## 産業用イーサネットスイッチ IE-SW-VL08MT シリーズ設計変更のお知らせ

■ 変更理由: 電源レギュレータ IC の供給終了

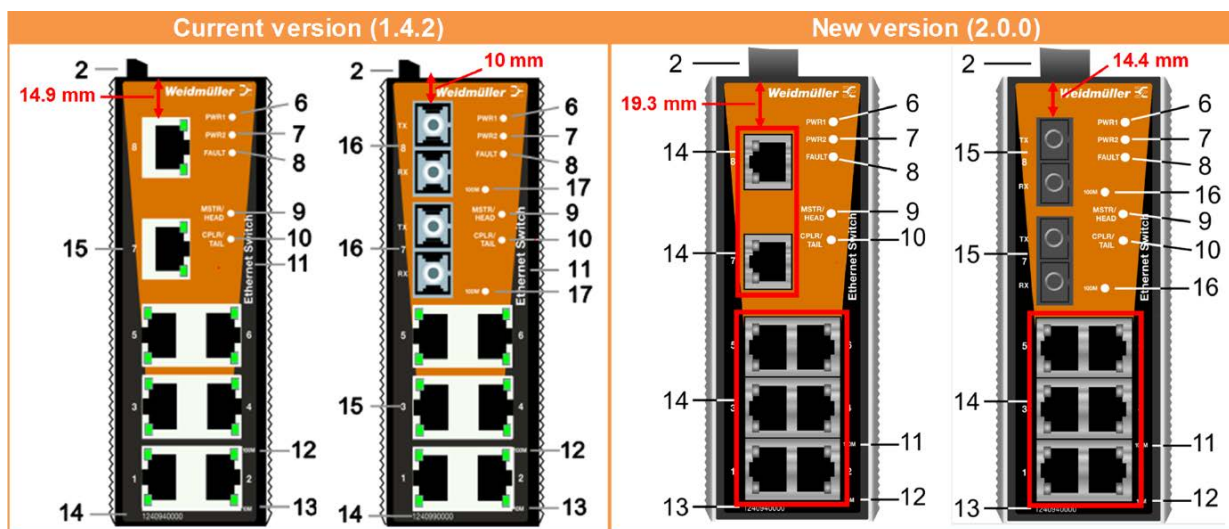
3. ポート(RJ45/光)の配置変更

変更前(1.4.2)

変更後(2.0.0)

### <変更点>

- 1) 光ポート 7 及び 8 の位置変更
- 2) RJ45 ポート 7 及び 8 の位置、及び実装面方向変更
- 3) RJ45 ポート 1 から 6 の位置変更
